ООО «ЧТЗ – УРАЛТРАК»

БЮЛЛЕТЕНЬ № 15
ОСНОВНЫХ КОНСТРУКТИВНЫХ ИЗМЕНЕНИЙ
ТРАКТОРОВ

ТРАКТОРЫ Т10М

Рис. 1

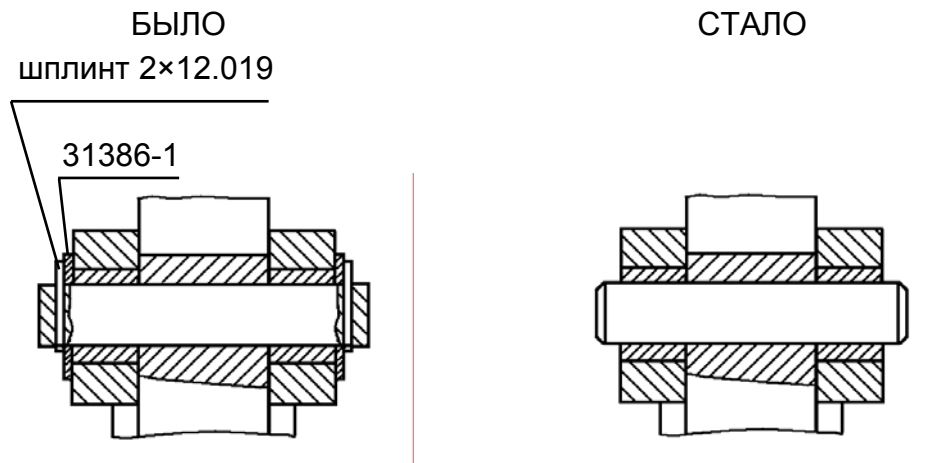
1.1. С целью ликвидации поломок вертикального вала регулятора дизеля из-за поломки шплинта фиксации оси грузика введена запрессовка оси в грузик с аннулированием шплинтов 2×12.019 и шайб 31386-1 (рис. 1).

Рис. 2

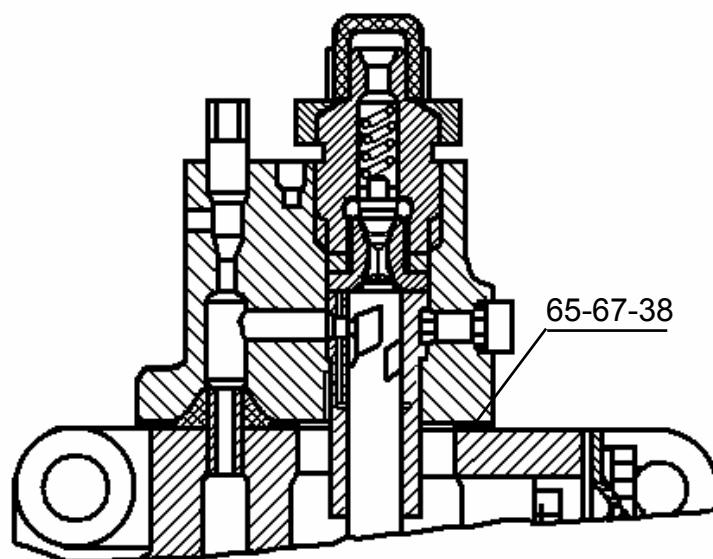
1.6. Для устранения течи топлива между секциями и корпусом топливного насоса установлены прокладки 65-67-38 (рис. 2).

Рис. 3

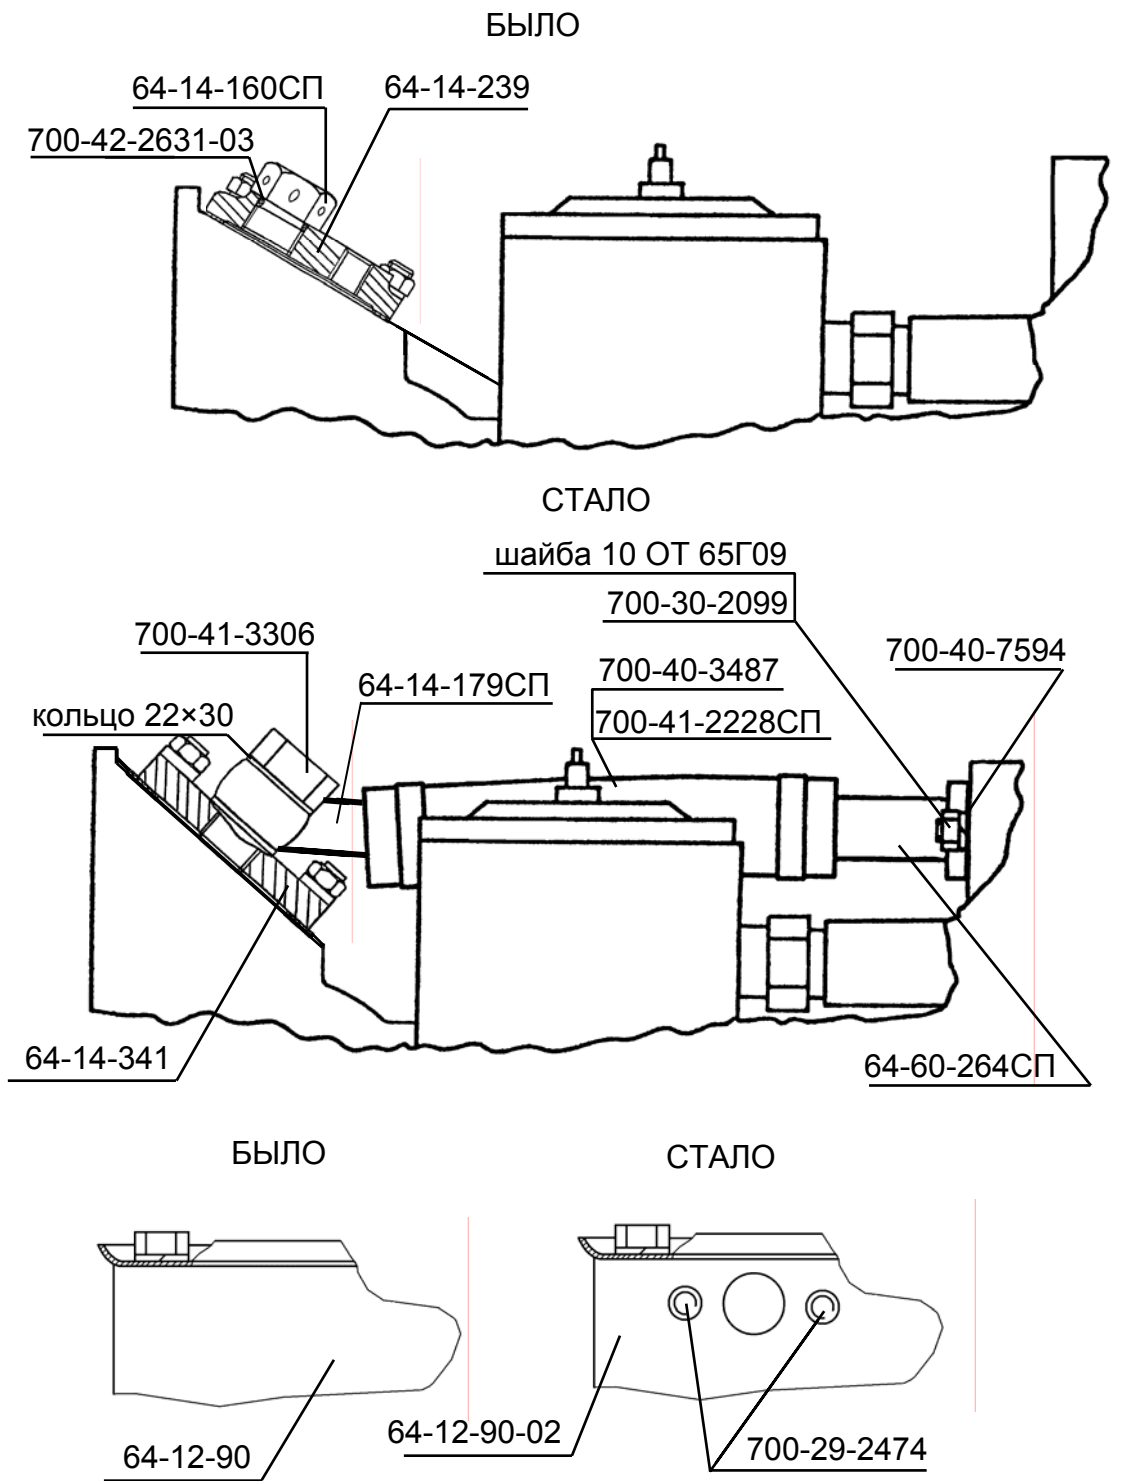
2.1. С целью исключения разряжения во внутренней полости гидротрансформатора (ГТР) взамен сапуна 64-14-160СП введена воздушная трасса, соединяющая ГТР с полостью ПКП (рис. 3).

Установка трассы повлекла за собой следующие изменения:

а) аннулированы:

– прокладка 700-42-2631-03;

– крышка 64-14-239;

б) введены:

– рукав 700-40-3487;

– болт полый 700-41-3306;

– кольца 22×30 МН 4152-62 (2 шт.);

– крышка 64-14-341;

– трубка 64-14-179СП;

– хомуты 700-41-2228СП (2 шт.);

– гайки 700-30-2099 (2 шт.) с шайбами 10 ОТ 65Г09 (2 шт.);

– прокладка 700-40-7594;

– труба 64-60-264СП;

– шпильки 700-29-2474 (2 шт.).

в) взамен корпуса 64-12-90 установлен корпус 64-12-90-02.

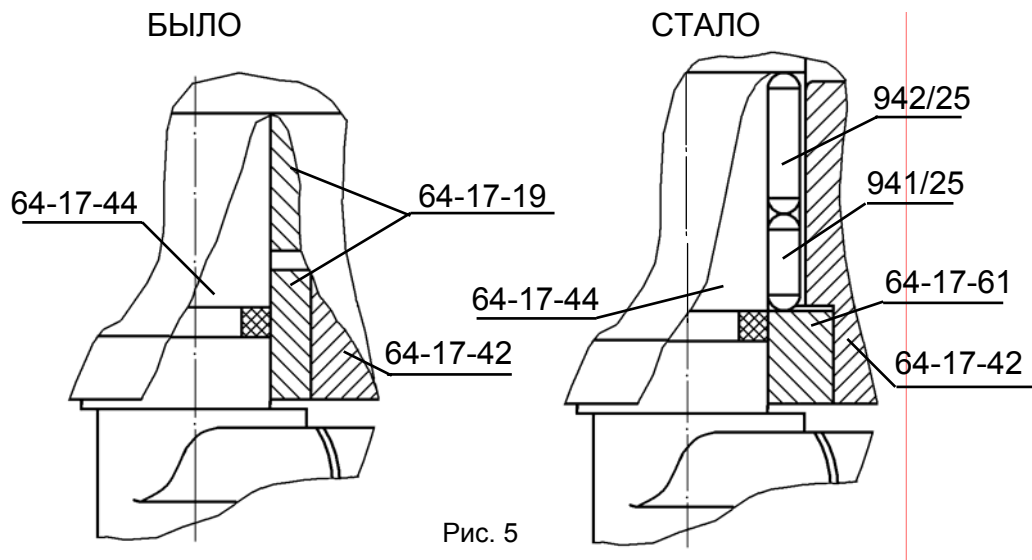
2.3. Для снижения усилия на рукоятке рычага управления поворотом и повышения надежности привода сервомеханизма 64-17-2СП управления бортовыми фрикционами введена установка валиков 64-17-44 на игольчатых подшипниках 941/25 и 942/25 (рис. 5) вместо железграфитовых втулок 64-17-19 (4 шт.).

При этом введены две втулки 64-17-61, а в корпусе 64-12-42 выполнена расточка под эти втулки.

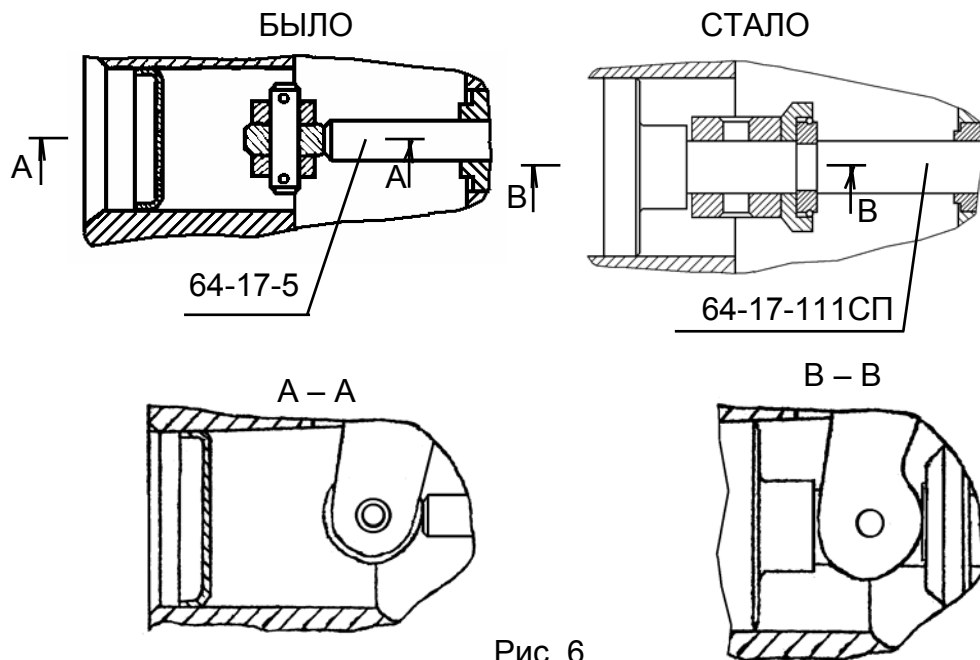
2.4. С целью повышения надежности работы сервомеханизма 64-17-2СП управления бортовыми фрикционами установлены двухпорные толкатели 64-17-111СП золотников взамен осей 64-17-5 (рис. 6).

Рис. 4

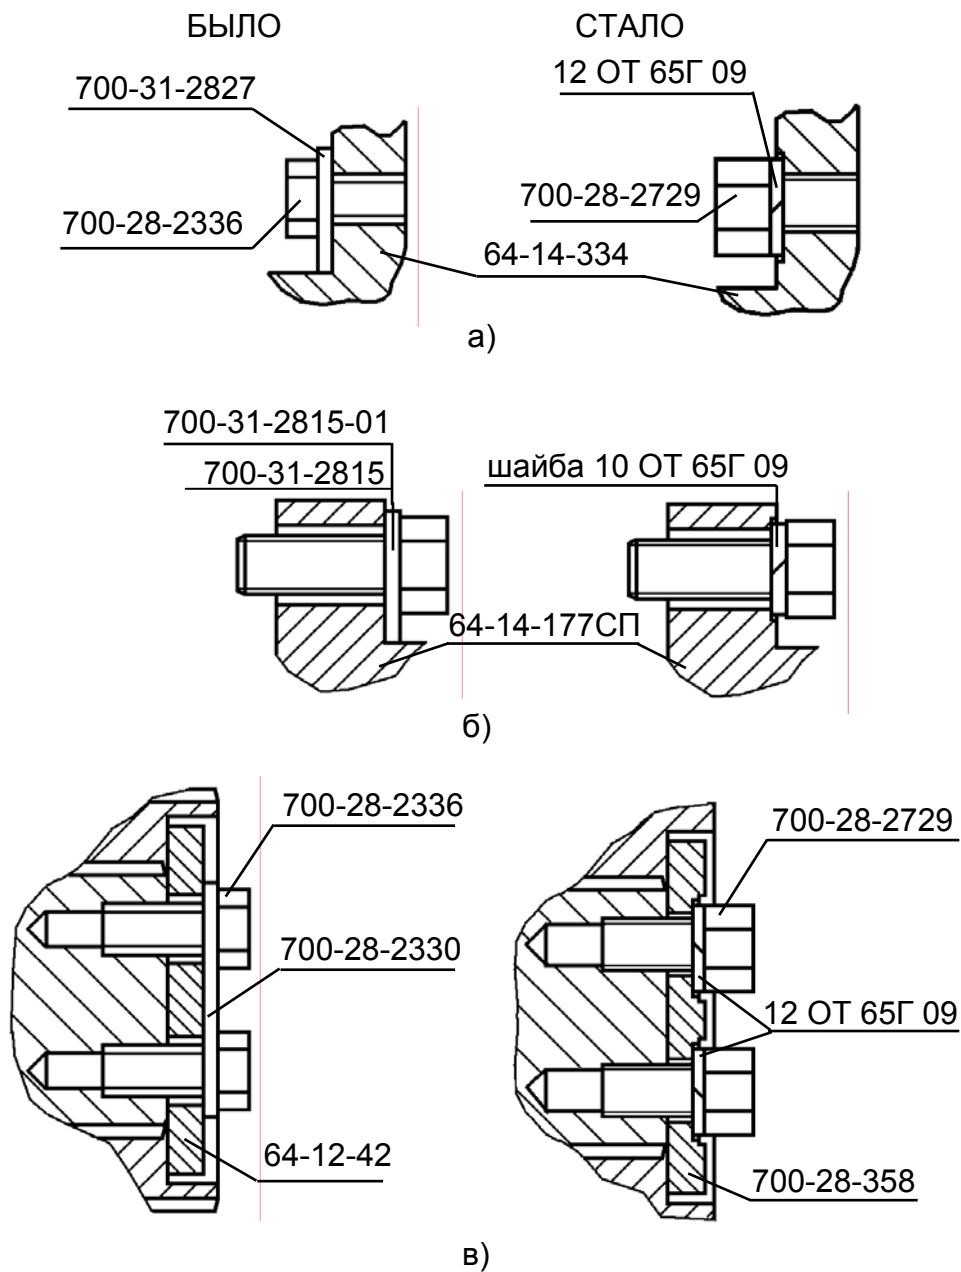
2.2. С целью повышения надежности крепления опоры 64-14-334 (рис. 4а) к корпусу насосного колеса ГТР 64-14-16СП (на тракторах Т10М с двигателем ЯМЗ), фланца 64-14-177СП к маховику двигателя (рис. 4б), крышки к турбинному валу и (рис. 4в) введены:

- болты 700-28-2729 с мелкой резьбой и увеличенной головкой взамен болтов 700-28-2336;
- пружинные шайбы 12 ОТ 65Г 09 взамен стопорных пластин 700-31-2827, 700-31-2330 и пружинные шайбы 10 ОТ65Г 09 взамен стопорных пластин 700-31-2815, 700-31-2815-01.
- крышка 64-12-358 взамен крышки 64-12-42.

Рис. 7

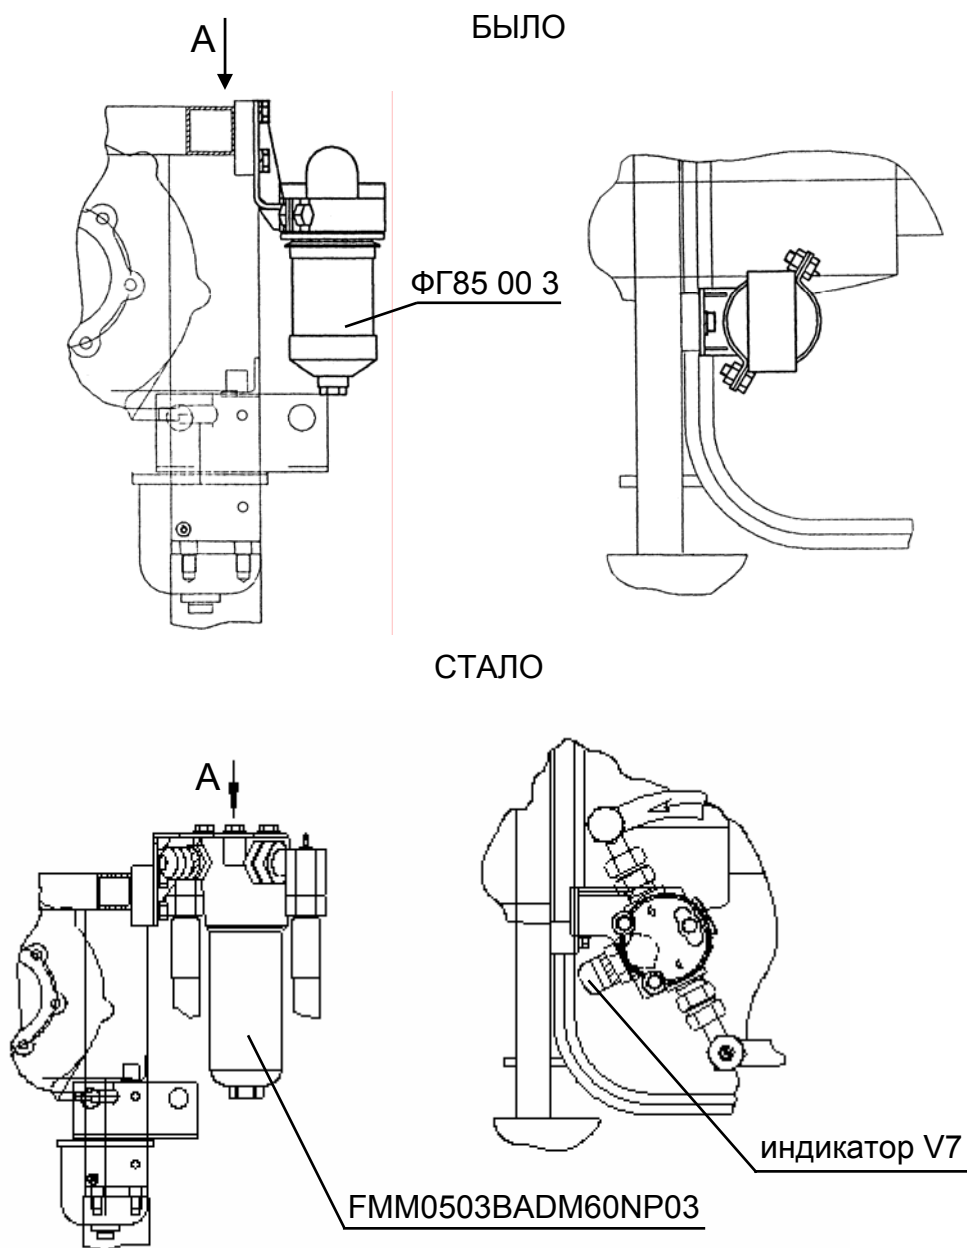
2.5. Для улучшения качества масла, поступающего в гидросистему питания, управления и смазки ГМТ тракторов Т10М с двигателем ЯМЗ, установлен фильтра FMM0503BADM60NP03 (рис. 7) с перепускным клапаном и визуальным индикатором V7 засоренности взамен ранее установленного фильтра ФГ85 00 3.

В ЗИП трактора прикладывается сменный фильтрующий элемент.

Рис. 8

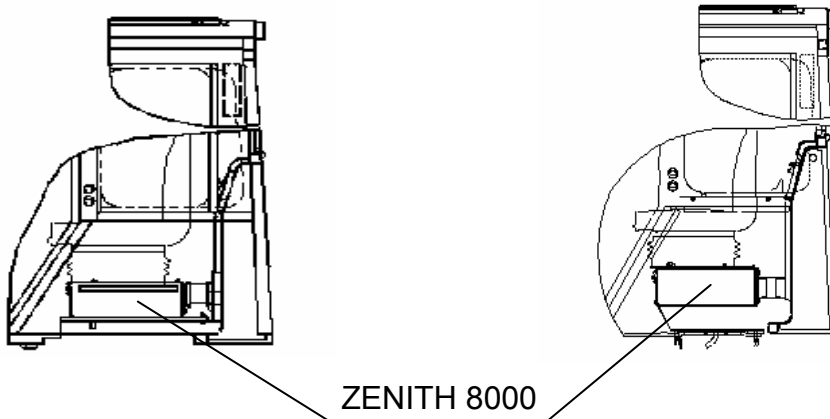
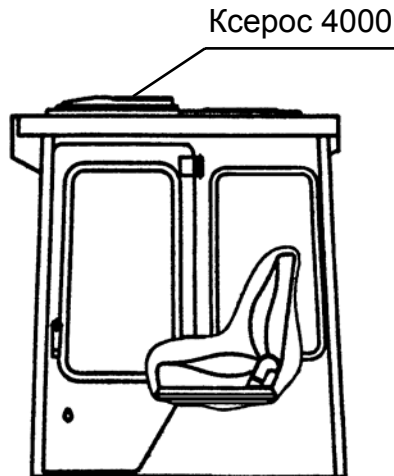
3.1. Для улучшения обогрева кабины возможна установка по требованию заказчика отопителя-вентилятора «Зенит 8000» (рис. 8).

Улучшение обогрева происходит за счет большей по сравнению с отопителем «Ксерос 4000» мощности, а также более рационального подвода тепла (снизу вверх).

Размещение отопителя-вентилятора под сиденьем водителя позволяет устанавливать на крышу кабины кондиционер.

Рис. 9

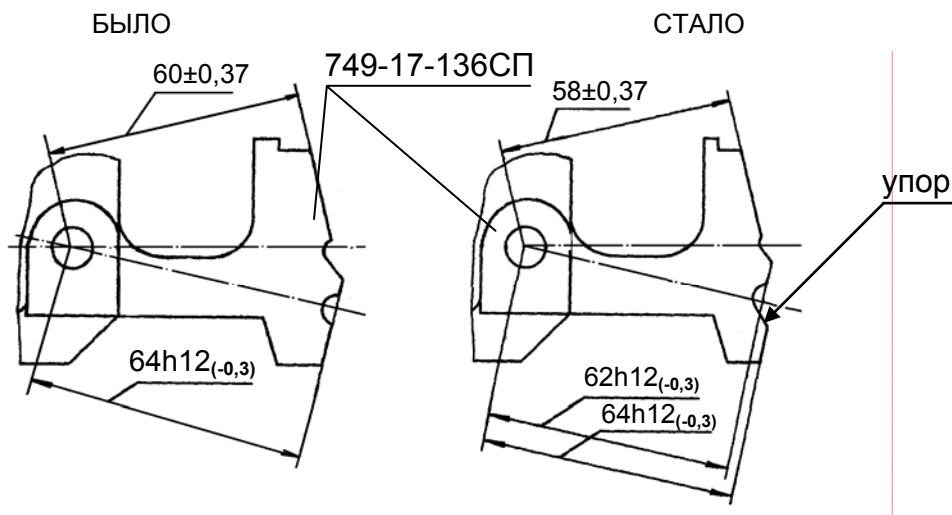
1.1. Для обеспечения четкости управляемости трактора ДЭТ-320 (ликвидации люфта рычага управления в транспортном положении) введено ограничение хода вилки 749-17-136СП в мостике 749-17-144СП за счет выполнения упора (рис. 9).

Рис. 10

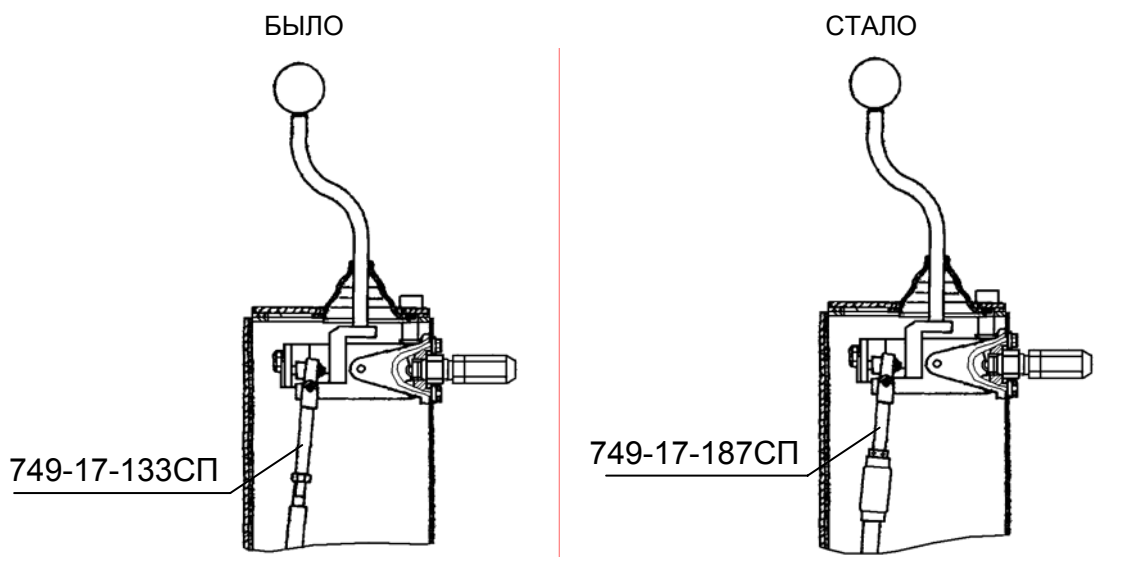
1.2. Для облегчения регулировки длин тяг при сборке и в эксплуатации (без отсоединения их от рычага) в приводе управления трактором ДЭТ-320 взамен тяги 749-17-133СП введены тяги 749-17-187СП со стяжкой с правой и левой резьбами (рис. 10).

Рис. 11

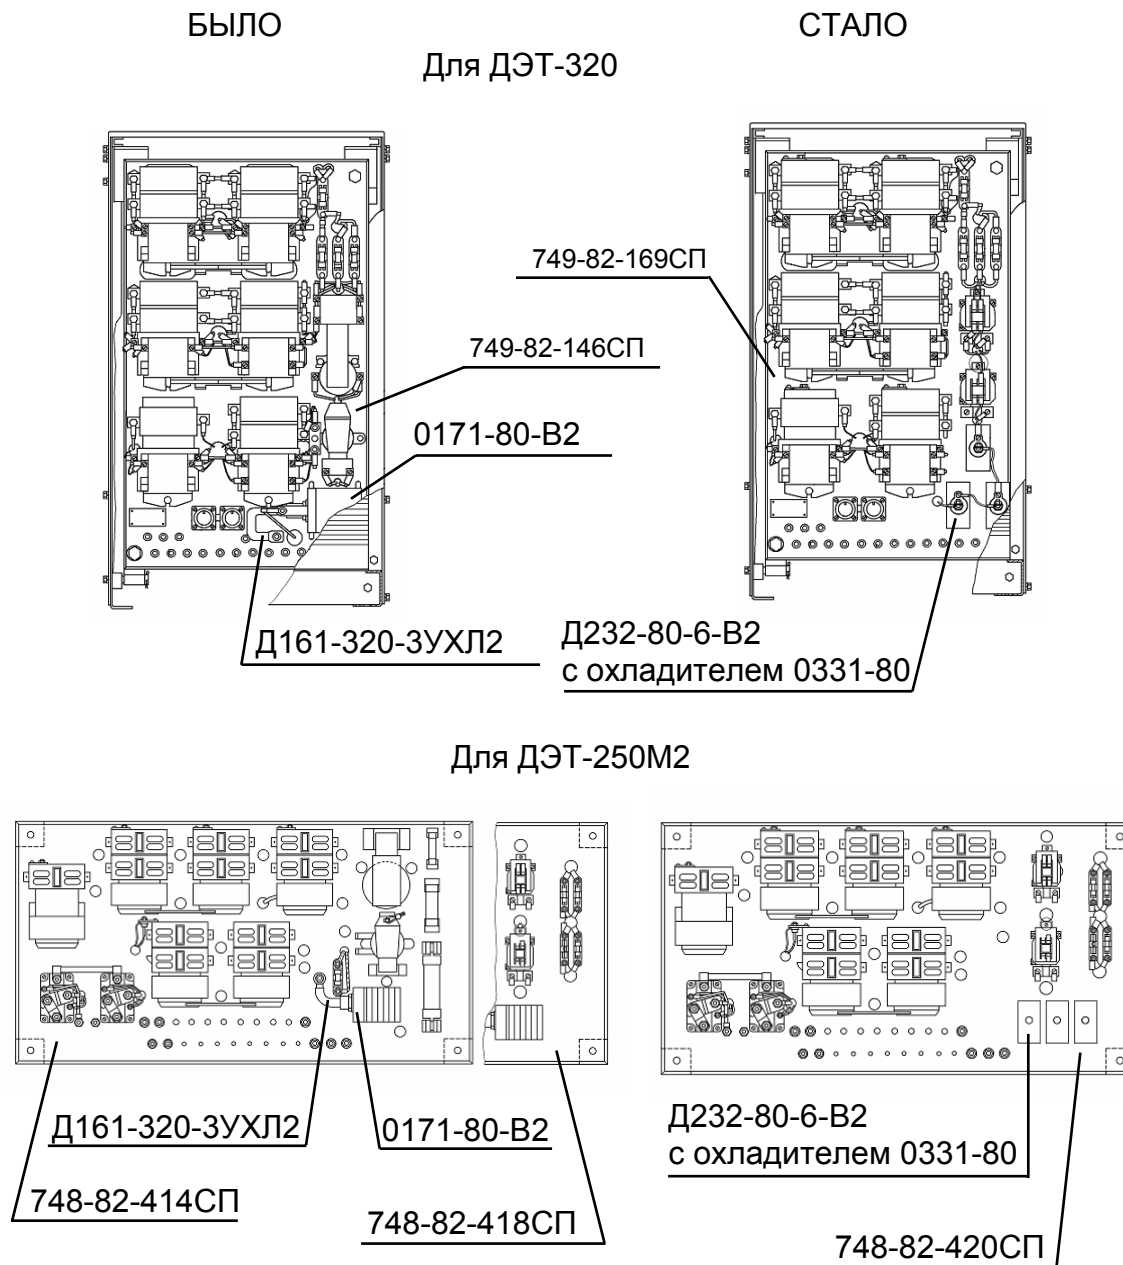
2.1. В связи с вводом на тракторах аккумуляторных батарей закрытого типа (с залитыми мастикой перемычки между банками) введены контакторные панели 749-82-169СП (на ДЭТ-320) и 748-82-420СП (на ДЭТ-250М2) с тремя последовательно соединенными диодами Д232-80-6-В2 с охладителями 0331-80 взамен контакторных панелей 749-82-146СП (ДЭТ-320) и 748-82-414СП или 748-82-418СП (ДЭТ-250М2) с одним диодом Д161-320-ЗУХЛ2 с охладителем 0171-80-В2 (рис. 11).

Рис. 12

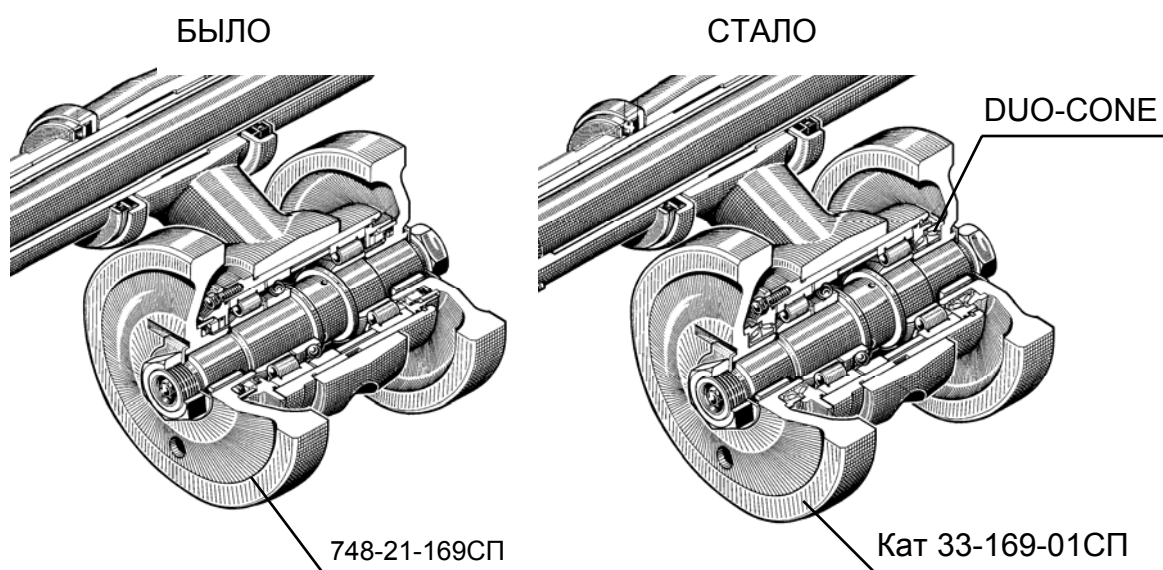
4.1. С целью повышения герметичности и надежности катков на тракторах ДЭТ-250М и ДЭТ-320 установлены катки Кат 33-169-01СП с уплотнением DUO-CONE взамен катков 748-21-169СП (рис. 12).
